BOLLETTINO - BULLETIN

GRUPPO • GROUP	3
NR • NO	149
DATA • DATE	05-21

MODELS: Brushcutters DSH 400 S/T/BP – DSH 4000 S/T/BP

SUBJECT: New ignition coil and spark plug cup

PREMODIFICA - OLD ASSY

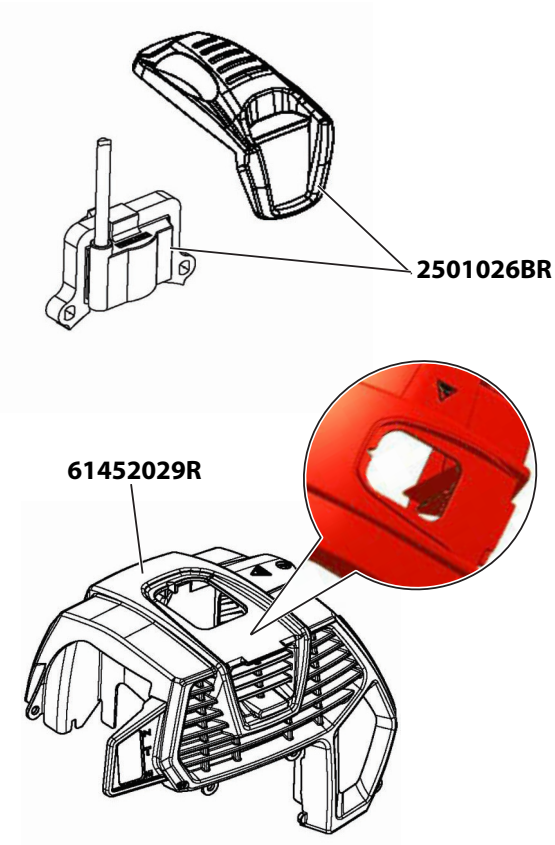
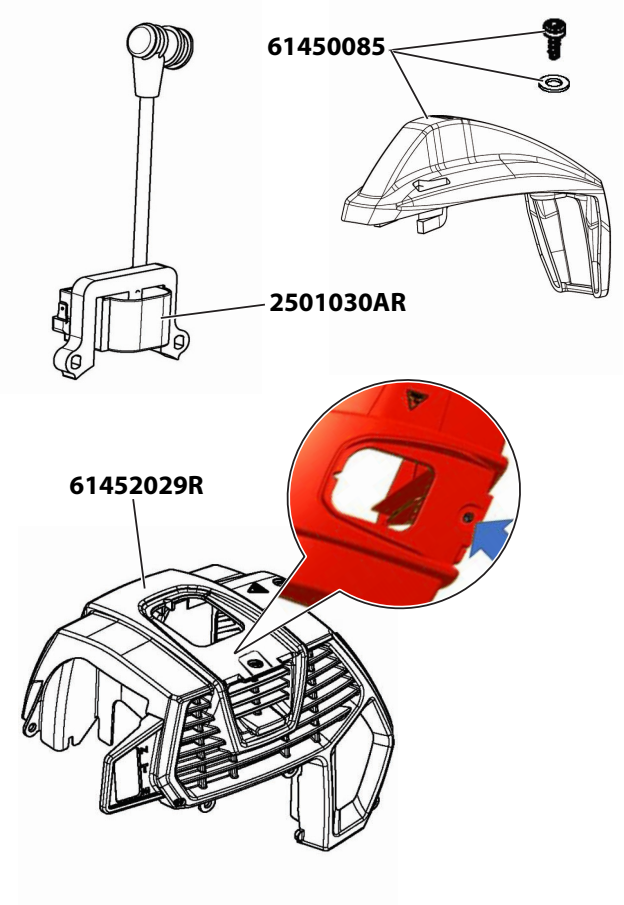
DESCRIPTION: Product improvement. Modified design of the ignition coil and introduced spark plug cup to improve the cooling.

INTERCHANGEABILITY: Yes, only the engine hood P/N 61452029R. No, other single parts. The new ignition coil P/N 2501030AR the new spark plug cup P/N 61450085 and new engine hood P/N 61452029R must be fitted together.

PARTS AVAILABILITY: Only the old ignition coil P/N 2501026BR will continue to be available as a spare parts. The old engine hood will not be available as spare parts.

CUT-IN DATE: SN 8210467014 (DSH400S/T) - SN 8220447776 (DSH4000S/T) - SN 8231201105 (DSH400BP) - SN 8240482587 (DSH4000BP).

PREMODIFICA - OLD ASSY	POSTMODIFICA - NEW ASSY

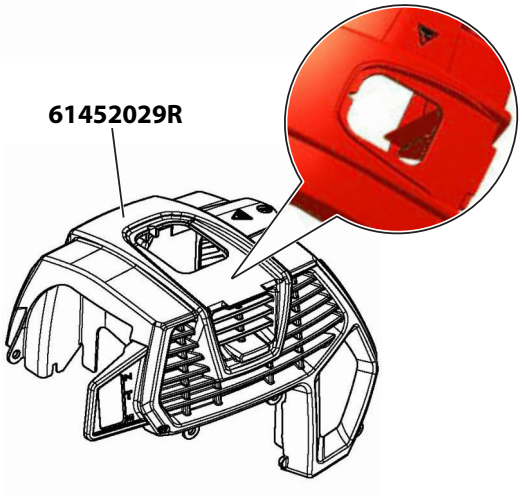
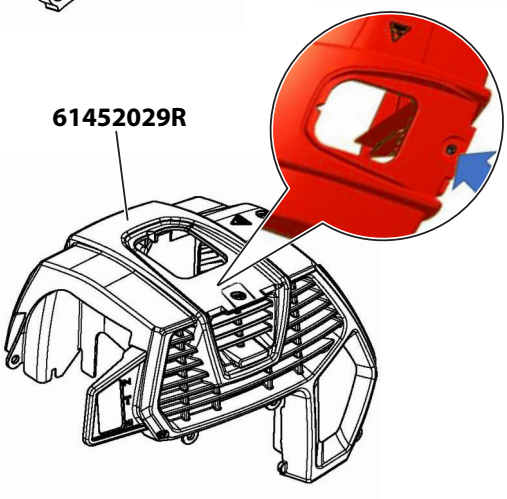
DESCRIPTION: Product improvement. Modified design of the ignition coil and introduced spark plug cup to improve the cooling.

INTERCHANGEABILITY: Yes, only the engine hood P/N 61452029R. No, other single parts. The new ignition coil P/N 2501030AR the new spark plug cup P/N 61450085 and new engine hood P/N 61452029R must be fitted together.

PARTS AVAILABILITY: Only the old ignition coil P/N 2501026BR will continue to be available as a spare parts. The old engine hood will not be available as spare parts.

CUT-IN DATE: SN 8210467014 (DSH400S/T) - SN 8220447776 (DSH4000S/T) - SN 8231201105 (DSH400BP) - SN 8240482587 (DSH4000BP).

PREMODIFICA - OLD ASSY	POSTMODIFICA - NEW ASSY

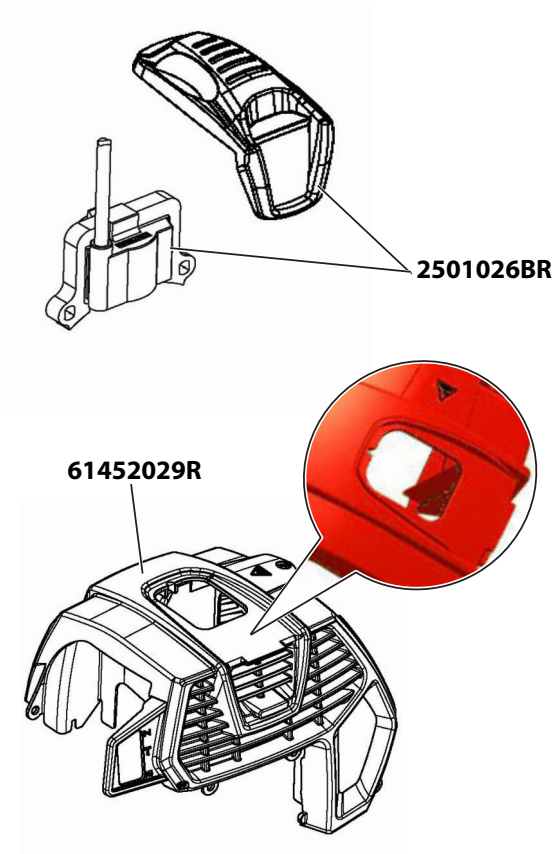
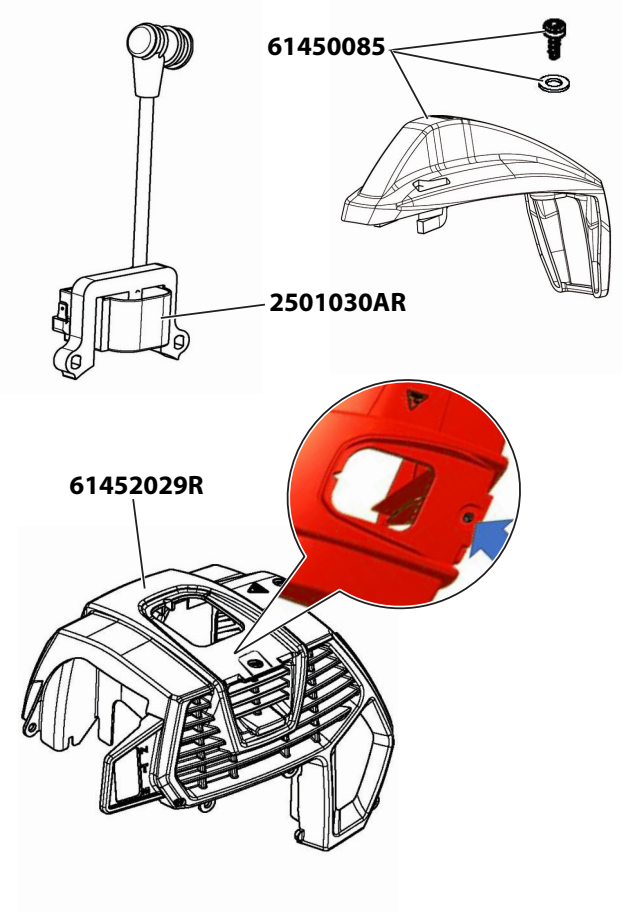
DESCRIPTION: Product improvement. Modified design of the ignition coil and introduced spark plug cup to improve the cooling.

INTERCHANGEABILITY: Yes, only the engine hood P/N 61452029R. No, other single parts. The new ignition coil P/N 2501030AR the new spark plug cup P/N 61450085 and new engine hood P/N 61452029R must be fitted together.

PARTS AVAILABILITY: Only the old ignition coil P/N 2501026BR will continue to be available as a spare parts. The old engine hood will not be available as spare parts.

CUT-IN DATE: SN 8210467014 (DSH400S/T) - SN 8220447776 (DSH4000S/T) - SN 8231201105 (DSH400BP) - SN 8240482587 (DSH4000BP).

PREMODIFICA - OLD ASSY

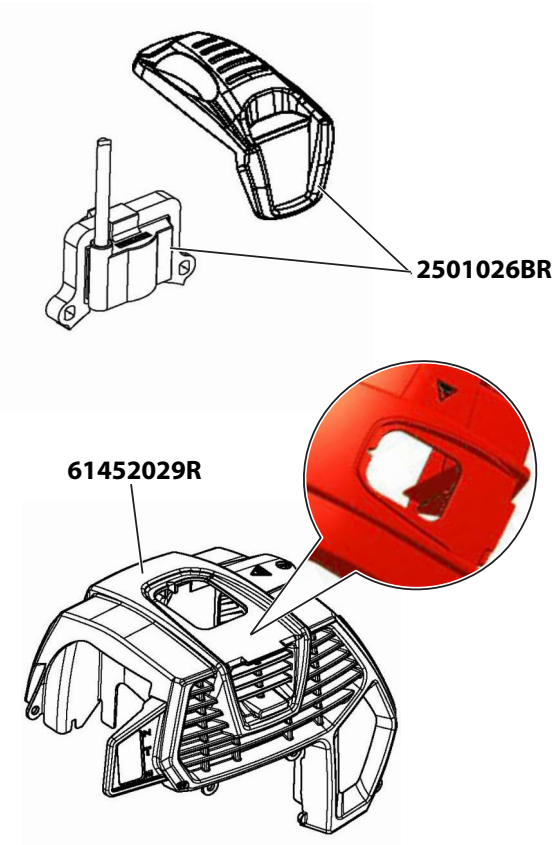
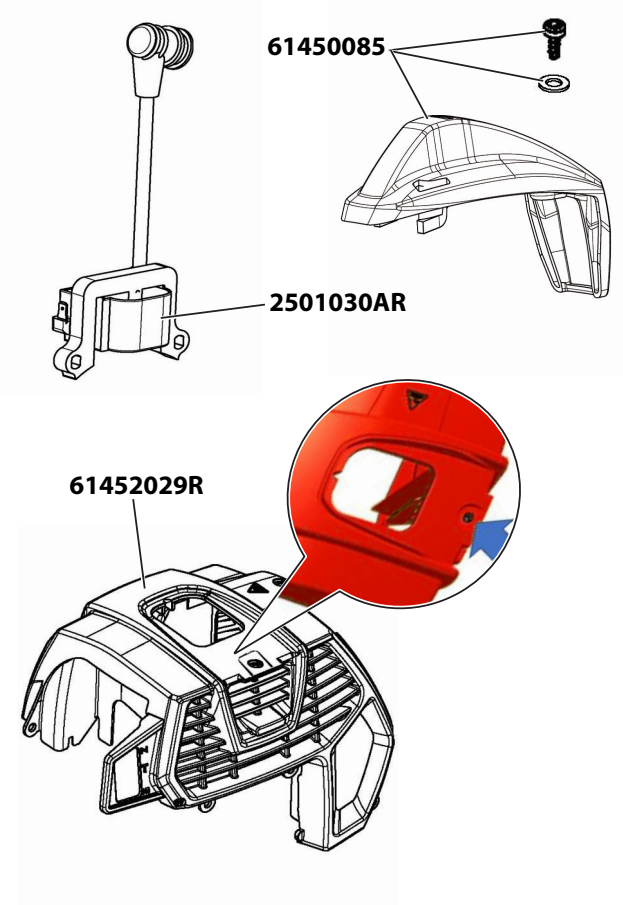
DESCRIPTION: Product improvement. Modified design of the ignition coil and introduced spark plug cup to improve the cooling.

INTERCHANGEABILITY: Yes, only the engine hood P/N 61452029R. No, other single parts. The new ignition coil P/N 2501030AR the new spark plug cup P/N 61450085 and new engine hood P/N 61452029R must be fitted together.

PARTS AVAILABILITY: Only the old ignition coil P/N 2501026BR will continue to be available as a spare parts. The old engine hood will not be available as spare parts.

CUT-IN DATE: SN 8210467014 (DSH400S/T) - SN 8220447776 (DSH4000S/T) - SN 8231201105 (DSH400BP) - SN 8240482587 (DSH4000BP).

PREMODIFICA - OLD ASSY

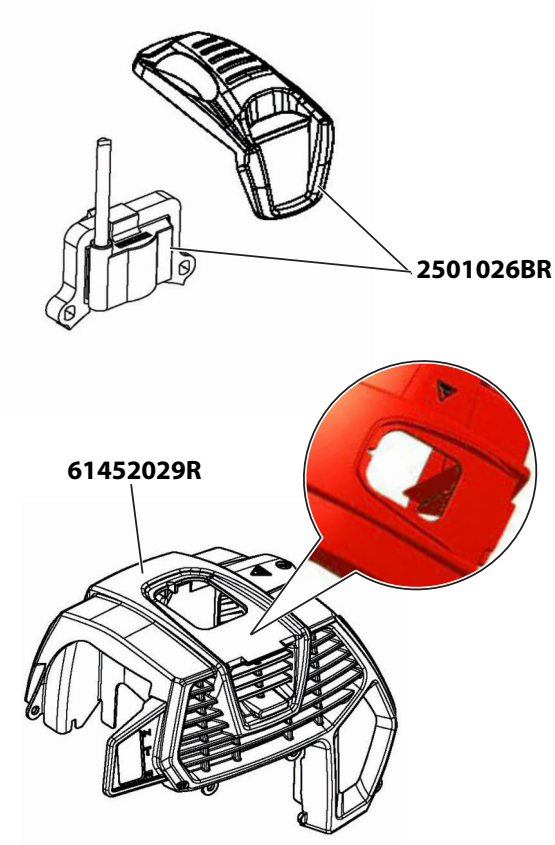
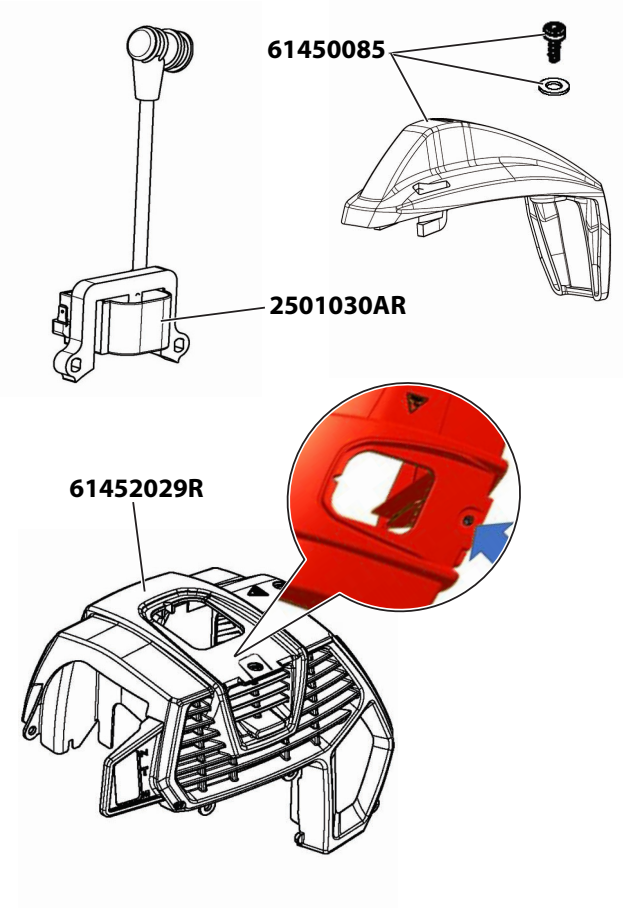
DESCRIPTION: Product improvement. Modified design of the ignition coil and introduced spark plug cup to improve the cooling.

INTERCHANGEABILITY: Yes, only the engine hood P/N 61452029R. No, other single parts. The new ignition coil P/N 2501030AR the new spark plug cup P/N 61450085 and new engine hood P/N 61452029R must be fitted together.

PARTS AVAILABILITY: Only the old ignition coil P/N 2501026BR will continue to be available as a spare parts. The old engine hood will not be available as spare parts.

CUT-IN DATE: SN 8210467014 (DSH400S/T) - SN 8220447776 (DSH4000S/T) - SN 8231201105 (DSH400BP) - SN 8240482587 (DSH4000BP).
